*Impianto agrivoltaico per la produzione di energia elettrica da fonte solare denominato "PESCE"*

**UKA SOLAR RAMACCA, SRL**  
**Via Ombrone, 14**  
**00198 ROMA**

Riscontro tecnico Parere CTS Regione Siciliana n. 718/2023

09 Febbraio 2024

Figura 1 aree interessate dalle opere in progetto (in rosso) ed il vincolo idrogeologico (elaborazione interna su fonte SITR Sicilia)

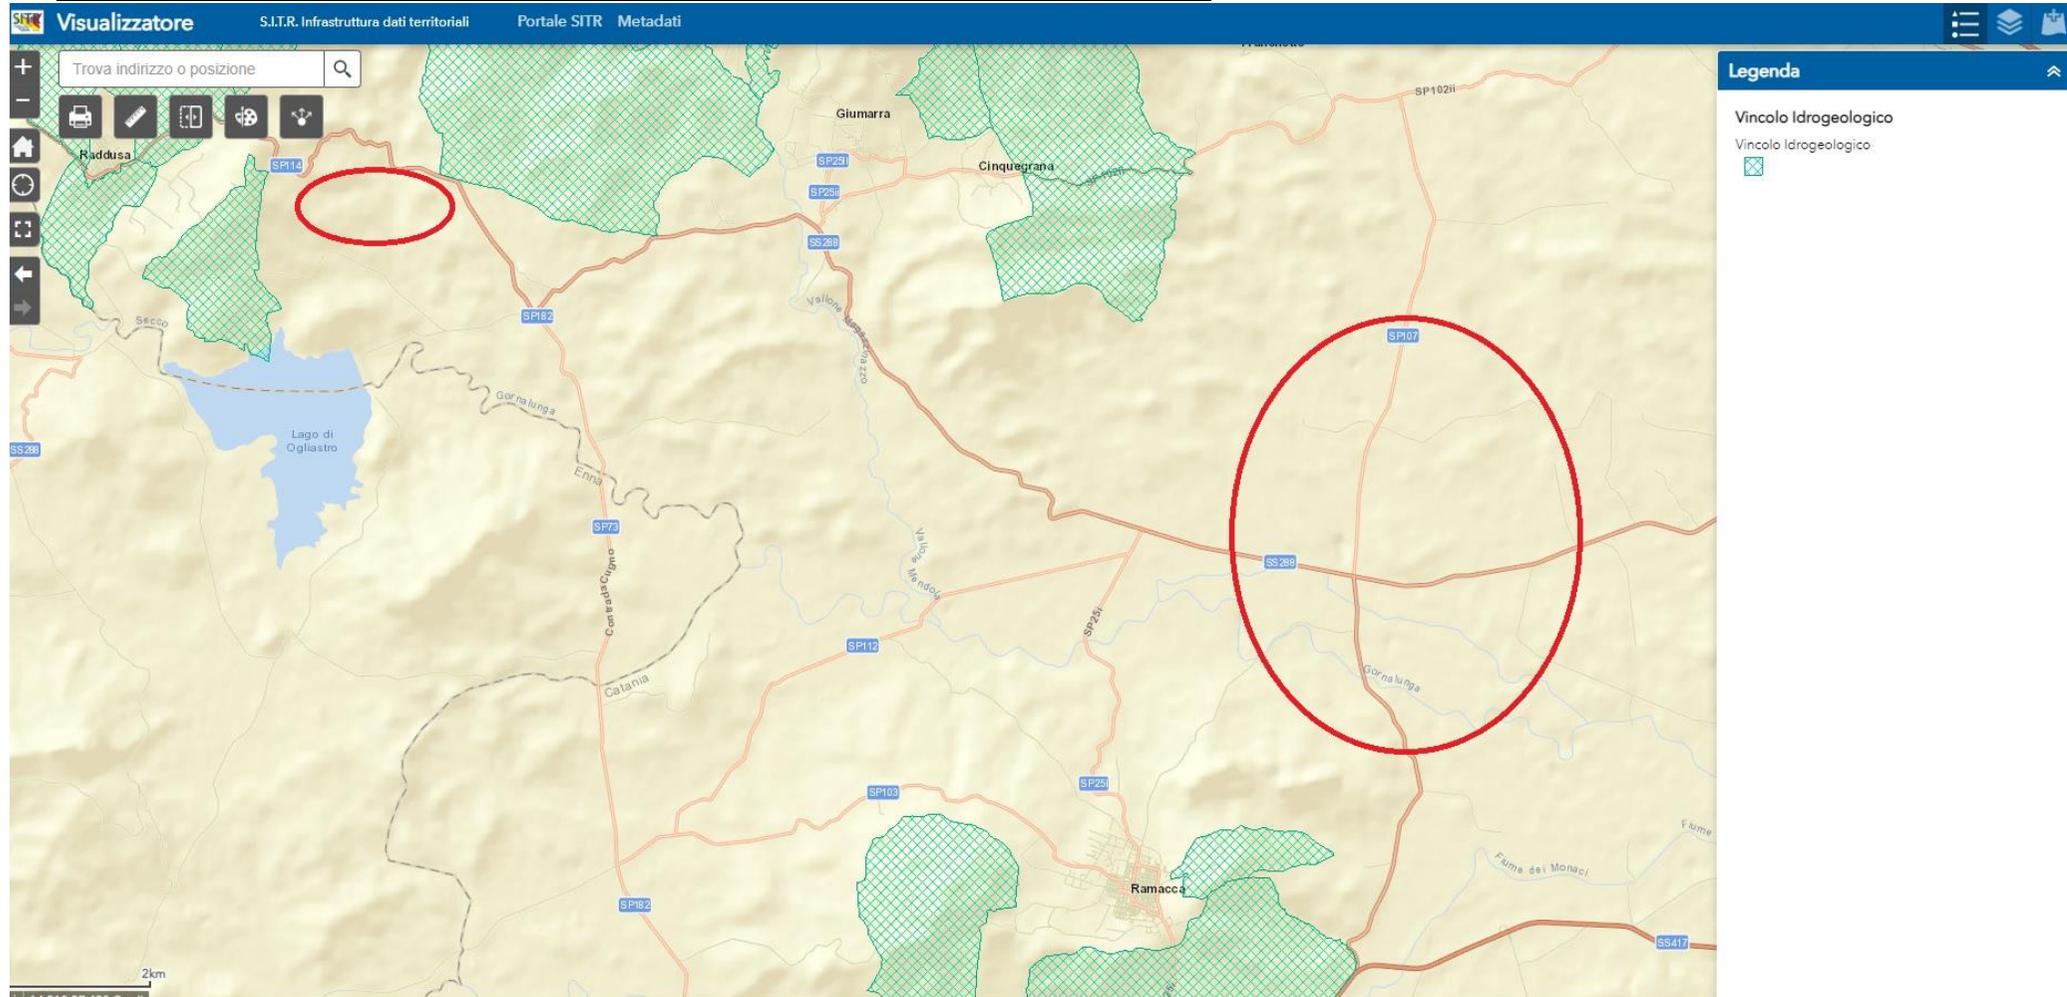
*“ - Vincolo Idrogeologico: Il SIA non affronta il tema del Vincolo Idrogeologico;”*

Nel merito del presente punto si nota come non vi siano interferenze tra le aree interessate dalle opere in progetto ed il vincolo idrogeologico (vedasi figura a seguire).
